**AVIS RELATIF À LA PROTECTION
CONTRE LES EVENTUELS EFFETS NOCIFS ET NUISANCES
PROVOQUÉS PAR LES RAYONNEMENTS NON IONISANTS
GÉNÉRÉS PAR DES ANTENNES ÉMETTRICES STATIONNAIRES**

Commune : CHATELET - Exploitant : ORANGE

Référence exploitant : 727C1_1 & 30426C1_1 & 40426C1_1 & 50426C1_1

Rapport n° 1537 / 2024

Figure 1 : Vue en plan des lieux de séjour et des points de contrôle

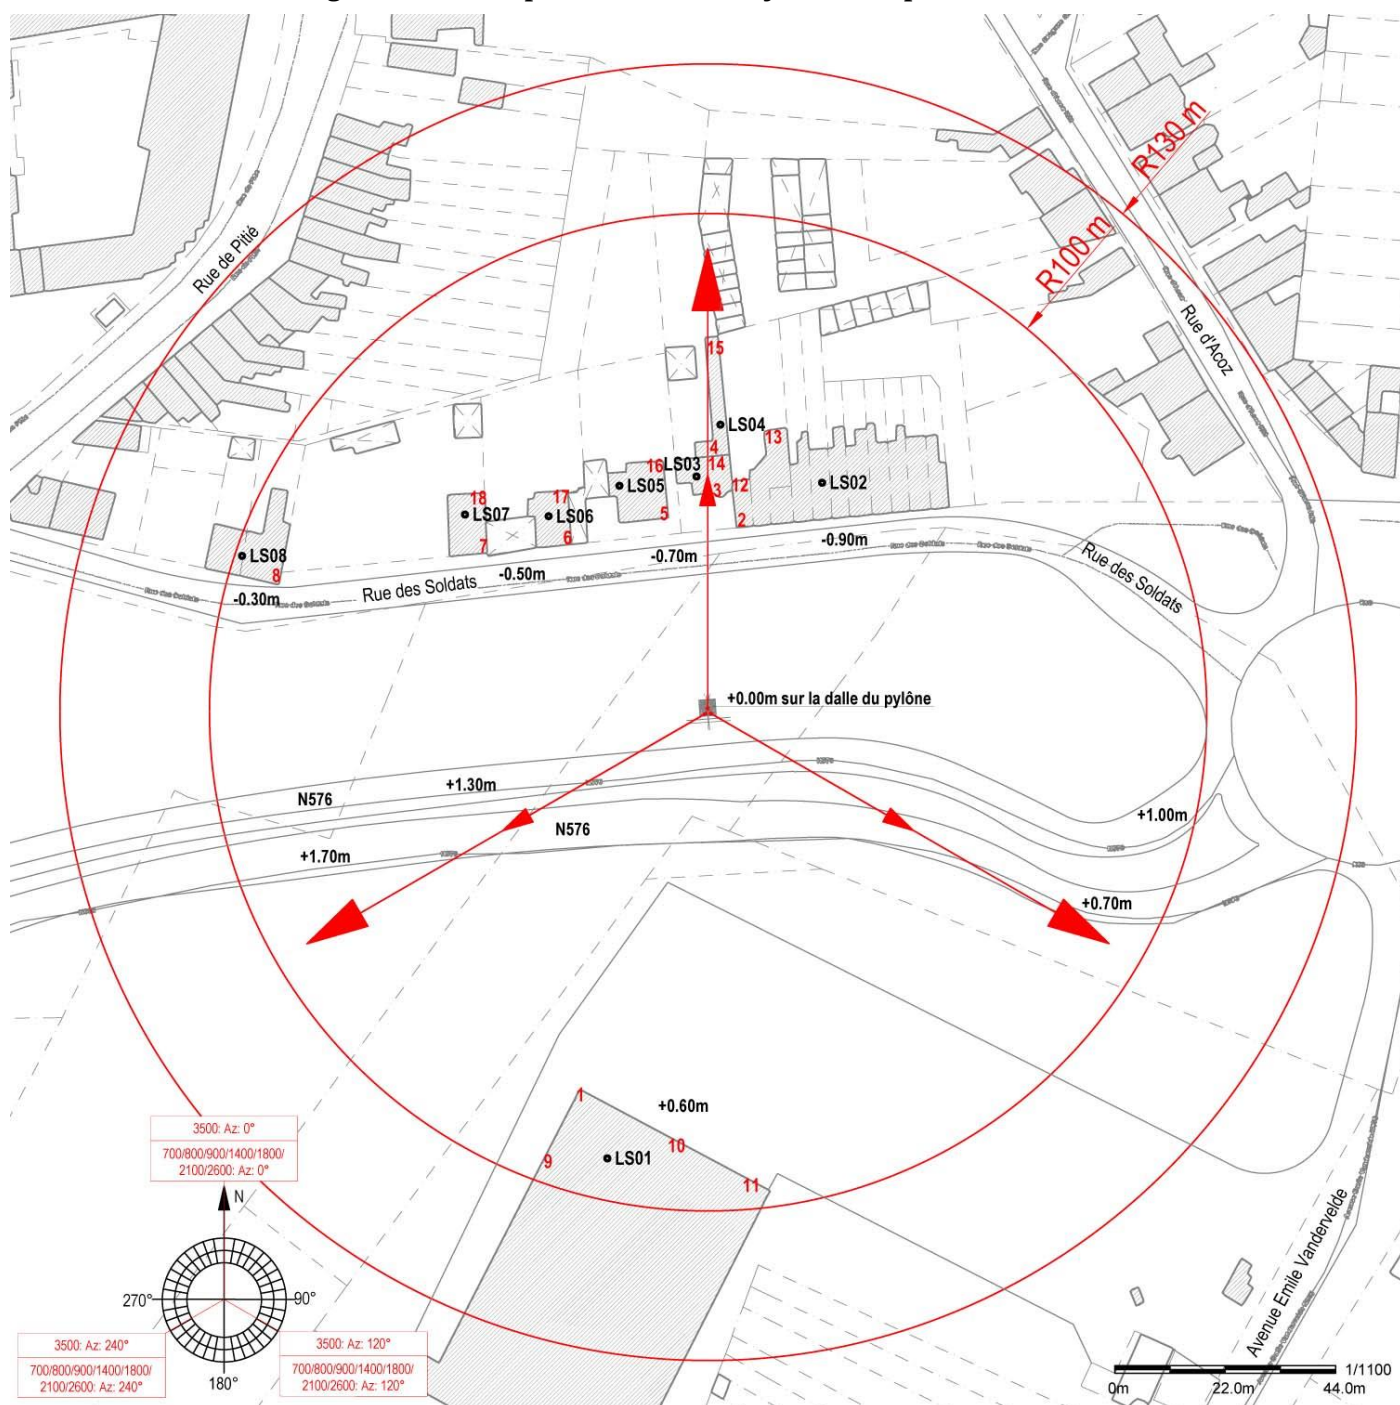
- le numéro du point de contrôle repris sur un des plans de la figure 1;
- le numéro du LS dans lequel se trouve le point de contrôle de la 1^{ère} colonne ;
- l'atténuation d'obstacle prise en compte pour le calcul de l'indice d'exposition dans le LS ;
- le résultat du calcul de l'indice d'exposition.

N° point de contrôle	LS	Atténuation (dB)	Indice d'exposition relatif à la limite par installation IE_i
13	LS02	3,0	0,731
16	LS05	3,0	0,564
18	LS07	3,0	0,472
7	LS07	3,0	0,467
17	LS06	3,0	0,442
12	LS02	3,0	0,366
1	LS01	3,0	0,319
15	LS04	3,0	0,283
9	LS01	3,0	0,241
5	LS05	3,0	0,240
2	LS02	3,0	0,229
6	LS06	3,0	0,224
8	LS08	3,0	0,213
14	LS03	3,0	0,190
10	LS01	3,0	0,188
11	LS01	3,0	0,163
3	LS03	3,0	0,157
4	LS04	3,0	0,115

En ce qui concerne les antennes de l'installation mentionnées dans le tableau 1, la distance maximale à laquelle la limite pourrait être atteinte, à l'extérieur, est égale à 97,5 m. S'il n'y a pas de LS à une distance inférieure, les antennes respectent forcément la limite d'immission.

Dans le cas des LS situés à l'intérieur des bâtiments, une atténuation d'obstacle est prise en compte et il en résulte que la distance maximale à laquelle la limite pourrait être atteinte se réduit à 69,0 m.

Figure 2 : Vue en plan des installations d'antennes dans un rayon de 300 mètres autour de l'installation faisant l'objet de la demande d'avis

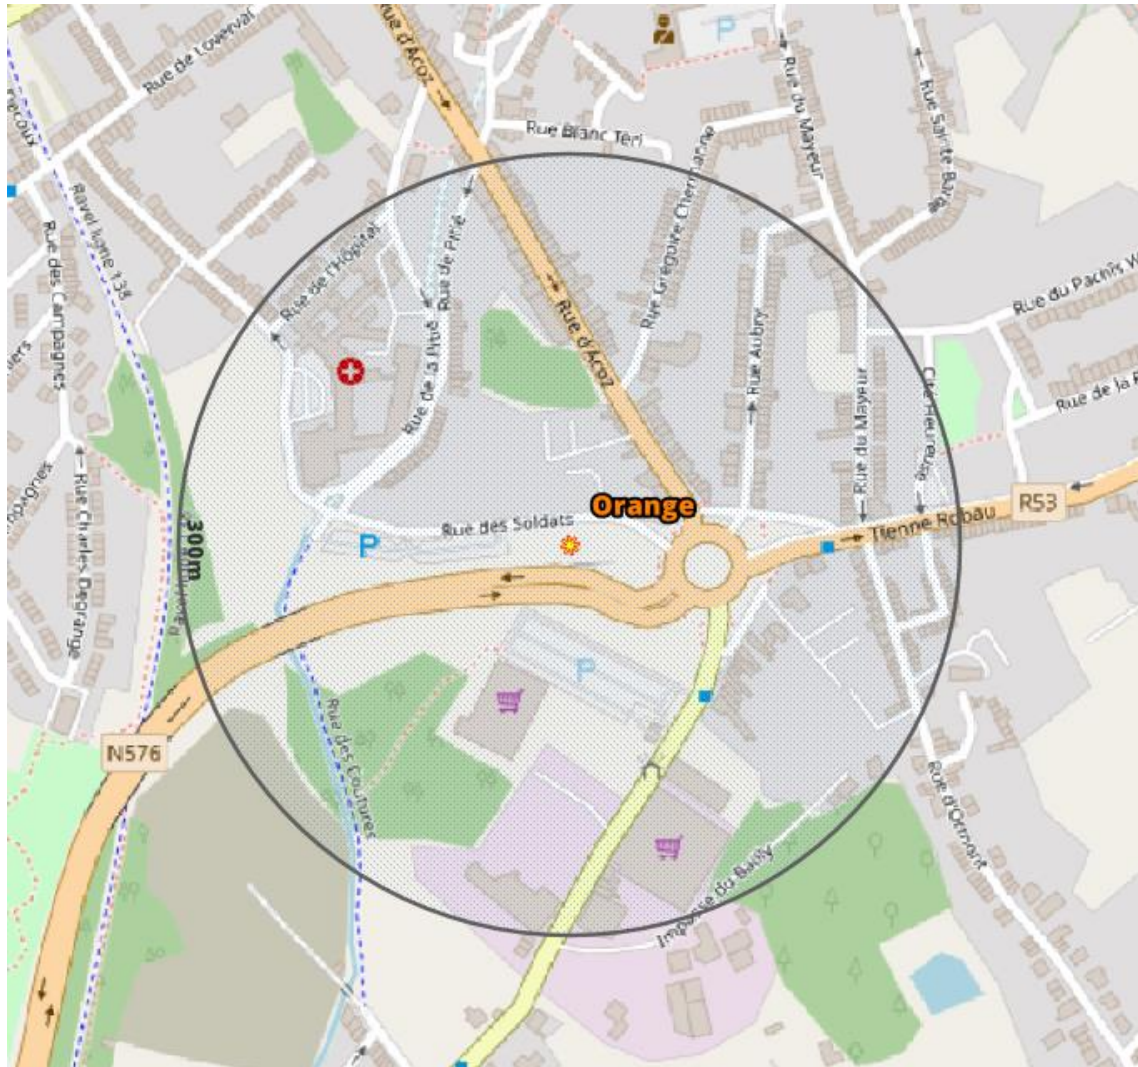
Le plan en projection verticale de la figure 2 indique la localisation des installations d'antennes émettrices stationnaires visées par le décret et situées dans un rayon de 300 mètres autour de l'installation référencée dans le paragraphe 2 et localisée au centre du cercle. Les données de localisation de ces antennes et les avis correspondant sont accessibles via le cadastre en ligne des antennes émettrices stationnaires⁶. Les installations prises en compte dans l'évaluation du respect de la limite cumulative sont les installations d'antennes émettrices déclarées en service par l'exploitant à la date du présent avis, à l'exception de l'installation référencée dans le paragraphe 2 et éventuellement d'autres installations ayant fait l'objet d'une demande d'avis à la même date et qui sont situées à l'intérieur de la zone de 300 mètres de rayon.

- c) dans tous les autres cas, il a été vérifié que la limite cumulative définie à l'article 4, §2 du décret n'est pas dépassée dans les lieux de séjour sur base du nombre d'installations localisées dans la zone d'évaluation de 300 mètres de rayon représentée dans la figure 2, de leur localisation ainsi que des données inscrites dans la figure 1 et au paragraphe 4 du présent avis et dans les avis attestant le respect de la limite par installation ou de la limite abrogée de 3 V/m relatifs aux autres installations reprises dans la figure 2.

Compte tenu des considérations ci-dessus, il apparaît que l'intensité du rayonnement électromagnétique généré, dans les lieux de séjour situés dans un rayon de 300 mètres autour de l'installation référencée dans le paragraphe 2, par l'ensemble des antennes émettrices stationnaires de l'ensemble des exploitants du même site d'antennes émettrices stationnaires respecte la limite fixée à l'article 4, § 2 du décret.
